7206V11A 硬件

FAQ

文档版本 V1.3

本文档主要介绍 TV 方案中常见的问题和解决办法。

1 BOOT_SEL0 误读场景说明及解决方案

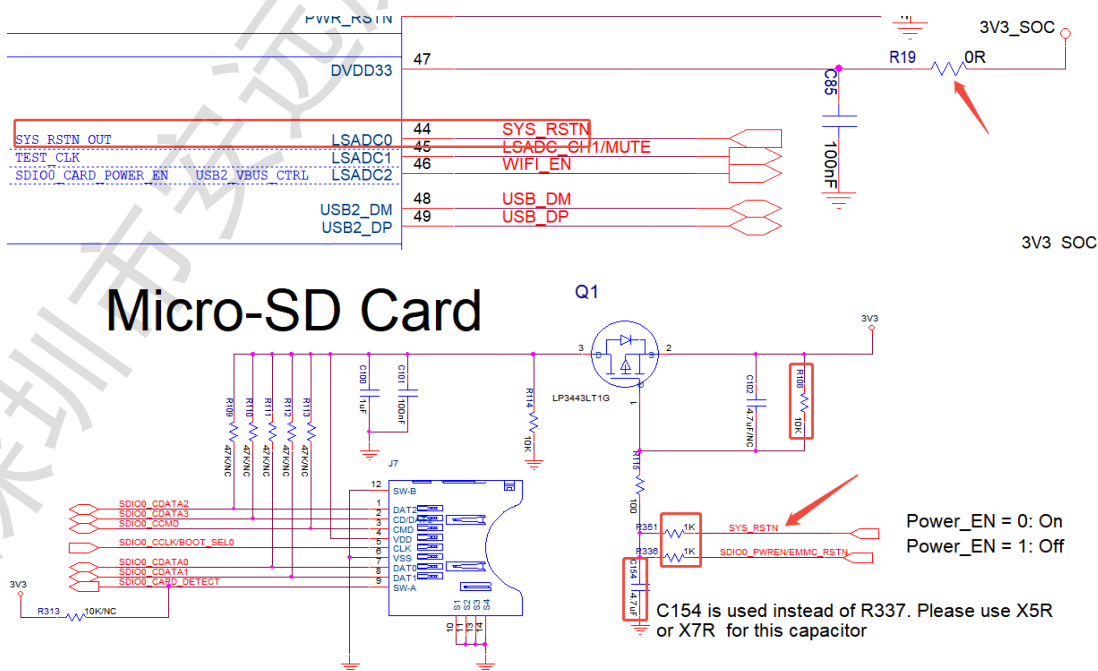
7206V11A 芯片 BOOT_SEL0 和 SD_CLK 存在复用。在 TF 卡插卡再上电且 BOOT_SEL0 需要配置为 1 的情况，存在误识别为 0 的风险。

1. 强烈建议预留 R19 电阻位置，如有需求可以有优化手段。
2. 修改 R336 参数为 1K Ω ，同时把 SYS_RSTN 信号通过 R351 1K Ω 电阻接到如下图位置。SYS_RSTN 在初始上电和 WDG 复位时会自动切换到 SYS_RSTN，系统启动后请把管脚复用配置成 GPIO，不要一直复用成 SYS_RSTN！

5 DDRIO 的 DCDC 更换说明

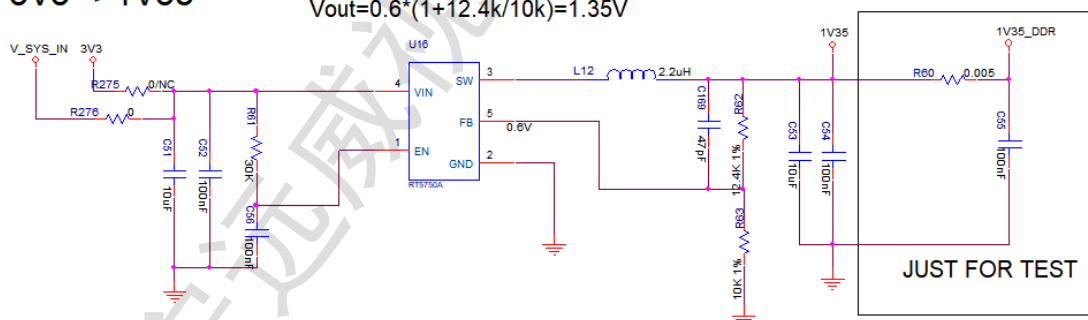
由于 DDRIO 的电源纹波噪声约束 80mV 以内，轻载高效的 DCDC 为了做到极低功耗，牺牲了纹波和动态响应等参数，不能满足纹波要求，会影响系统稳定性。

- DDRIO 电源要求使用非轻载高效 DCDC，且一定要满足 DDRIO 的纹波噪声约束。
- 针对 AOV 等希望功耗很低的应用，实测 RT5750A（PSM 模式）可以满足 DDRIO 的纹波约束，同时功耗也比 FPWM 类 DCDC 功耗低，可供参考设计选型（如下图）：

$$V_{out}=0.6*(1+15k/10k)=1.5V$$
$$V_{out}=0.6*(1+12.4k/10k)=1.35V$$
